Dortmund, 20. November 2014

**2. Änderung des Bebauungsplanes Nr. 211/1 „Auf der Frühmesse“ in Sankt Augustin
Beteiligung gem. § 4 (2) BauGB**

**110-kV-Hochspannungsfreileitung Siegburg - Beuel, Bl. 0086
(Maste 26 bis 27)**

**GELTUNGSBEREICHSP
 BEBAUUNGSPLAN NR. 211/1 2. ÄNDERUNG
 "AUF DER FRÜHMESSE"
 SANKT AUGUSTIN**

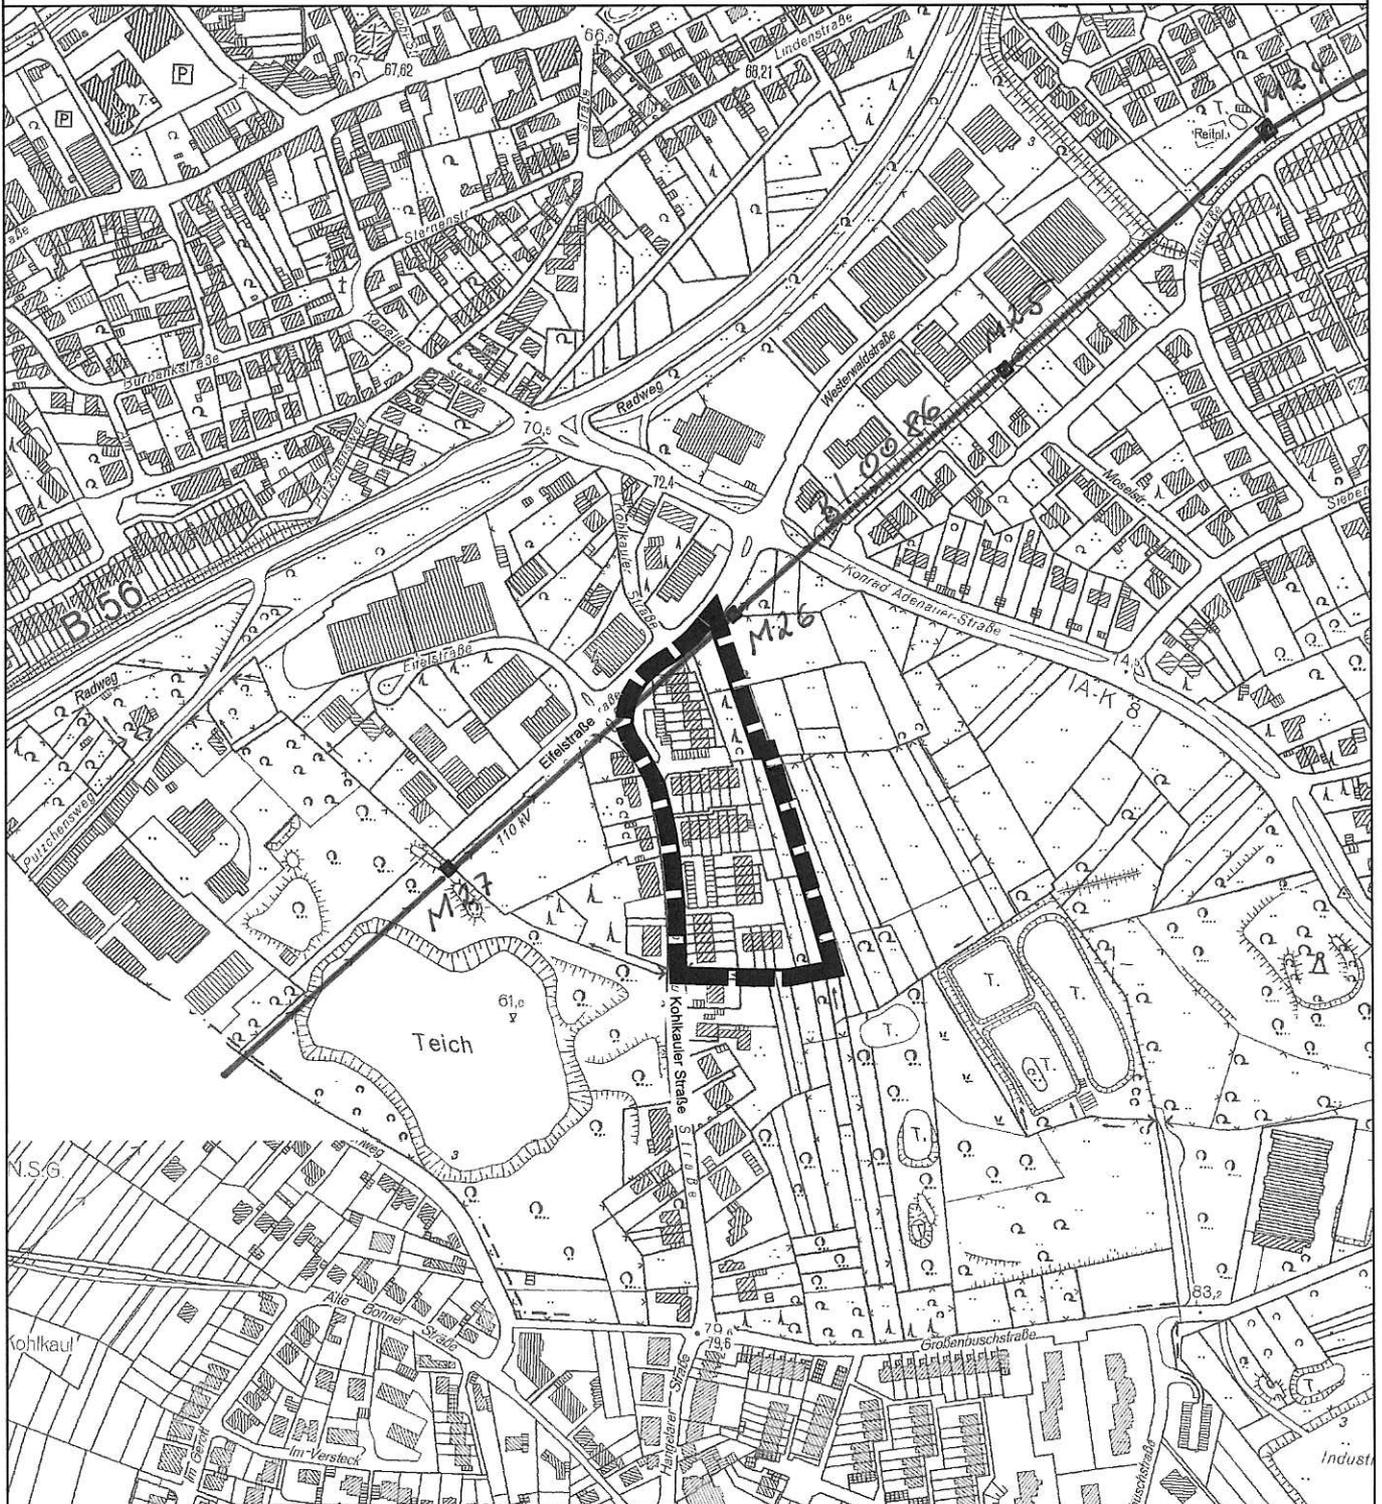
der Geltungsbereich des o. g. Bauleitplanes liegt teilweise im 2 x 19,00 m = 38,00 m breiten Schutzstreifen der im Betreff genannten Hochspannungsfreileitung.

Den Leitungsverlauf mit Leitungsmittellinie und Maststandorten haben wir in den zeichnerischen Teil des Bebauungsplanes im Maßstab 1 : 5000 vom 19.11.2014 (Westnetz-Eintragung) dargestellt. Sie können diesen aber auch unserem beige-fügten Lageplan im Maßstab 1 : 2000 entnehmen. Wir weisen in diesem Zusammenhang darauf hin, dass sich die tatsächliche Lage der Leitung ausschließlich aus der Örtlichkeit ergibt.

- Die Hochspannungsfreileitung wird mit Leitungsmittellinie, Maststandorten und Schutzstreifengrenzen nachrichtlich im zeichnerischen Teil des Bebauungsplanes dargestellt.
- Um den Mast 26 herum muss eine Fläche mit einem Radius von 15,00 m von jeglicher Bebauung und Bepflanzung freigehalten werden.
- Durch die 2. Änderung des o. g. Bauleitplanes sollen die Dachformen neu geregelt werden, d. h. statt Flachdächer sind zukünftig auch geneigte Dächer zulässig.
